改善箇所説明図

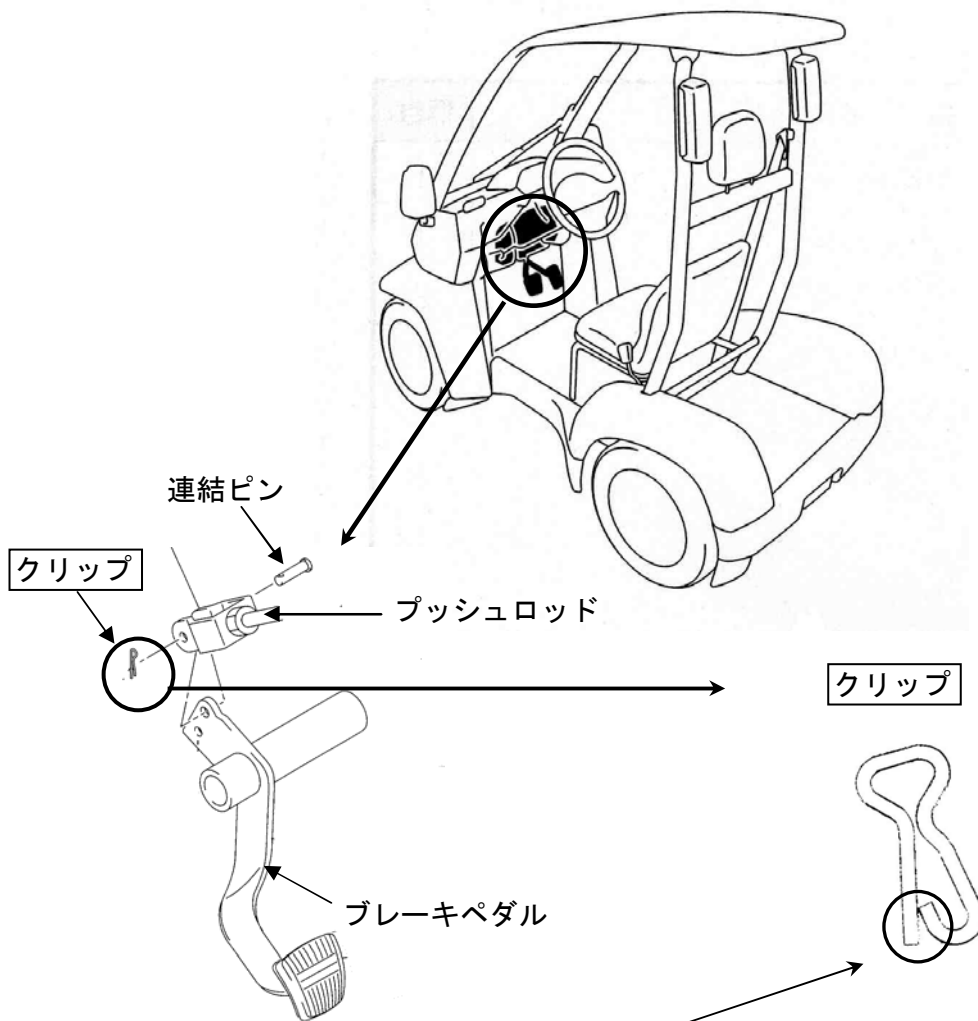
不具合発生箇所

ブレーキペダルとプッシュロッドをつなぐ連結ピンの脱落防止のため使用しているクリップの組付けが不適切なものがあり、クリップが脱落することがある。
そのため、連結ピンが外れ、最悪の場合、プッシュロッドがブレーキペダルから外れて、ブレーキが効かなくなるおそれがある。

改善の内容

全車両、クリップを新品に交換する。

識別

ブレーキペダル左に白ペイントを塗布する。
